GEOMATICA-EIA-CAT I-0336-2022

Proyecto: **“LA CABIMA CITY CENTER”**

INFORME TÉCNICO DE EVALUACIÓN DE ESTUDIO DE IMPACTO AMBIENTAL

FECHA:	21 DE JUNIO DE 2022
NOMBRE DEL PROYECTO:	CABIMA CITY CENTER
PROMOTOR:	VZ VENTURES CORPORATION
CONSULTORES:	NORIS K. TORIBIO Y DANIEL A. PAREJA
UBICACIÓN:	CORREGIMIENTO DE ERNESTO CORDOBA CAMPOS, DISTRITO DE PANAMÁ, PROVINCIA DE PANAMÁ.

**PROVINCIA DE PANAMÁ, DISTRITO DE PANAMÁ, CORREGIMIENTO DE
LAS CUMBRES - VERIFICACIÓN DE COORDENADAS DEL
PROYECTO "LA CABIMA CITY CENTER"**

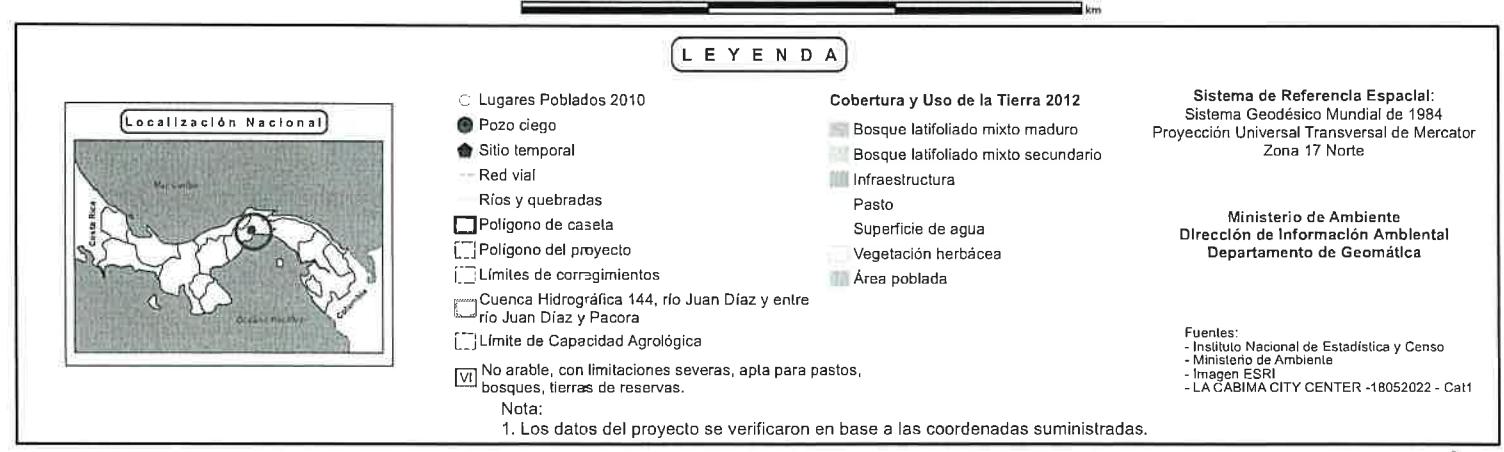
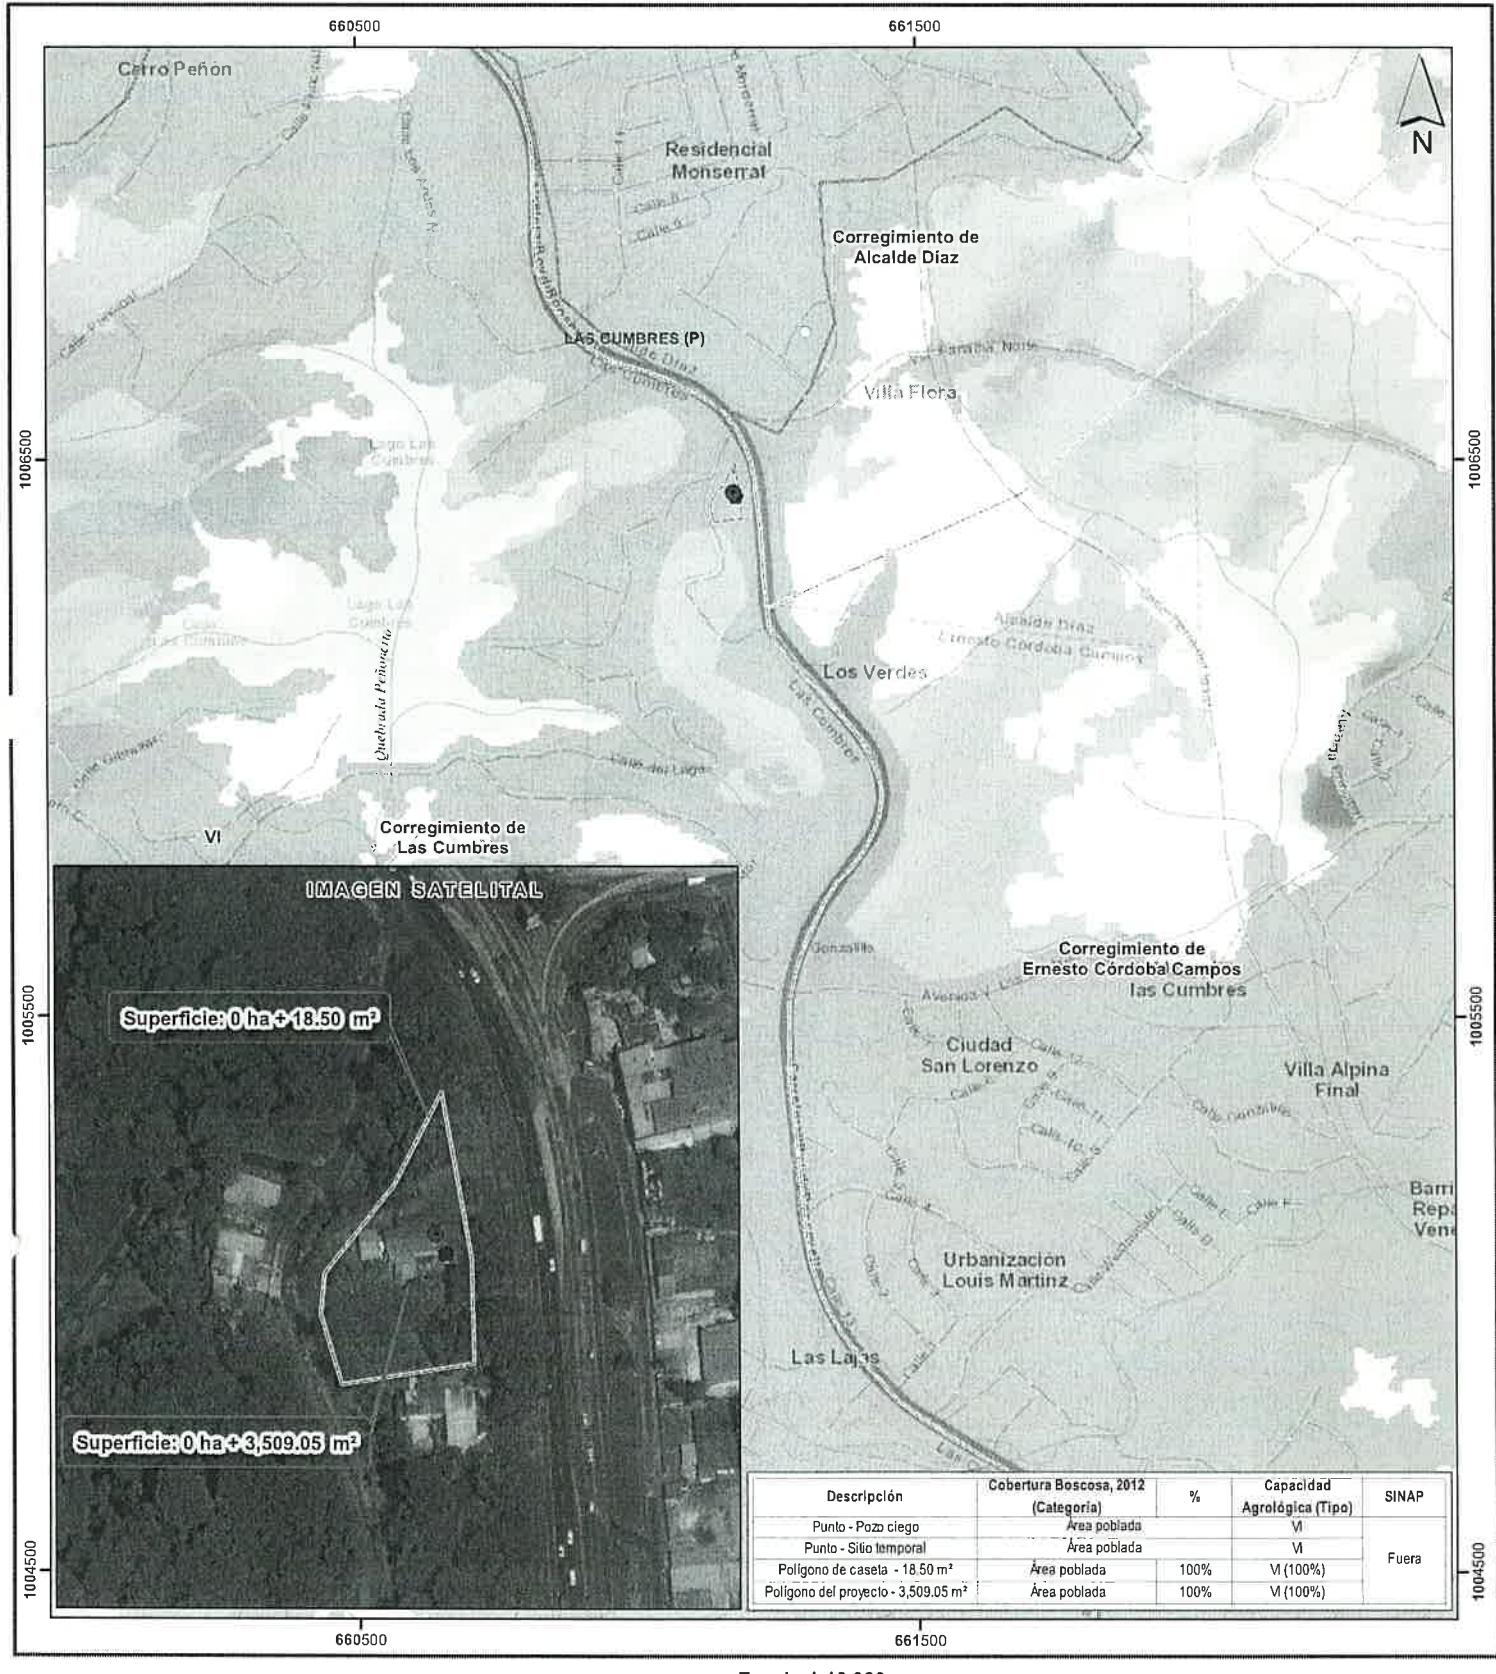
Con los datos proporcionados se generaron dos polígonos: Polígono de caseta con una superficie (**18.50 m²**), Polígono del proyecto con una superficie (**3,509.05 m²**), los mismos se ubican fuera de los límites del SINAP.

De acuerdo a la Cobertura Boscosa y Uso del Suelo año 2012, los polígonos se ubican en la categoría de “**Área Poblada**” y según la Capacidad Agrológica se ubica en el tipo **VI** (No arable, con limitaciones severas, apta para pastos, bosques, tierras de reservas).
